AMÉNAGEMENT DE LA RUE FERDINAND BUISSON

Quartier de Montchat – Lyon 3eme

Largeur de la rue Ferdinand Buisson

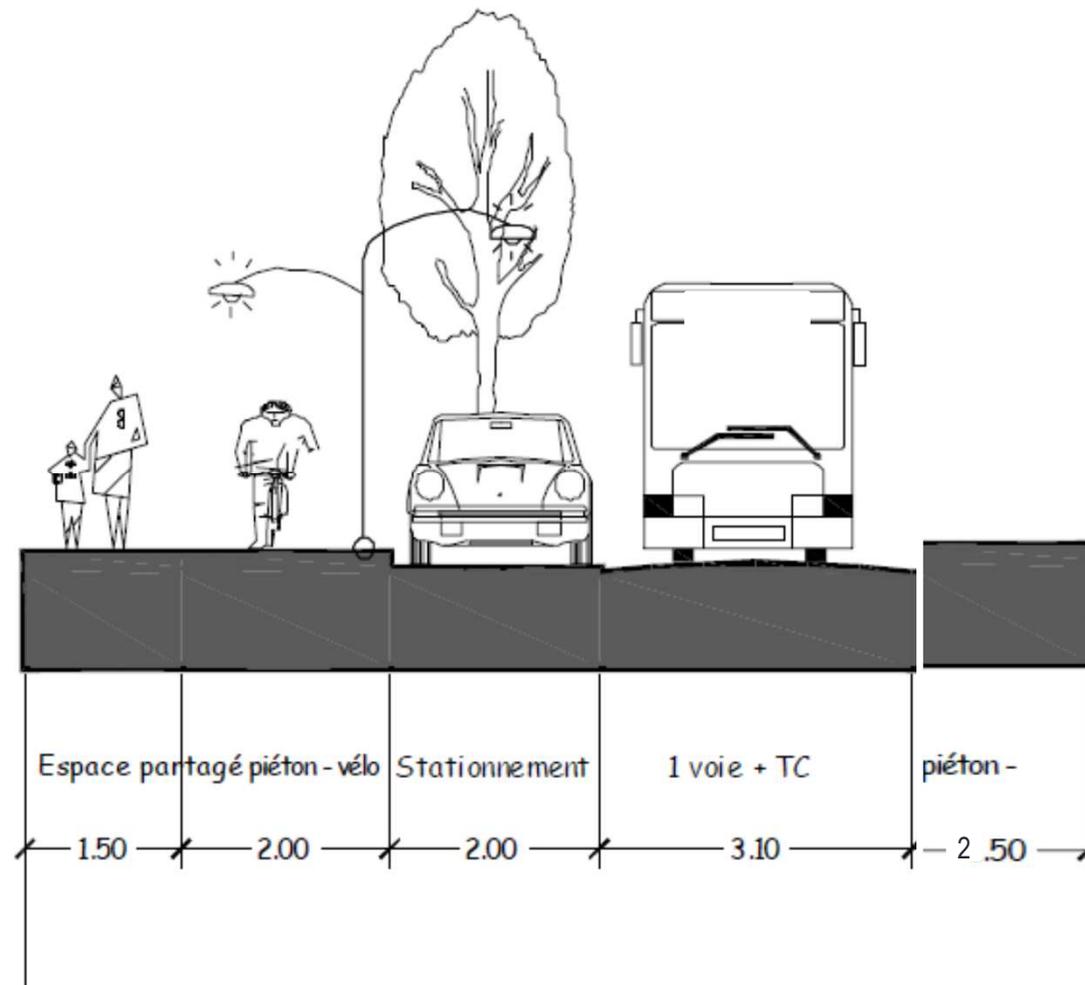
- La rue Ferdinand Buisson est une rue à sens unique de plus de 11 mètres de large
- Plus de 4,7 mètres sont uniquement dédiés à la circulation quand la largeur d'une voie d'autoroute est de 3,5 mètres
- Les automobilistes se sentent en sécurité et peuvent prendre beaucoup de vitesse
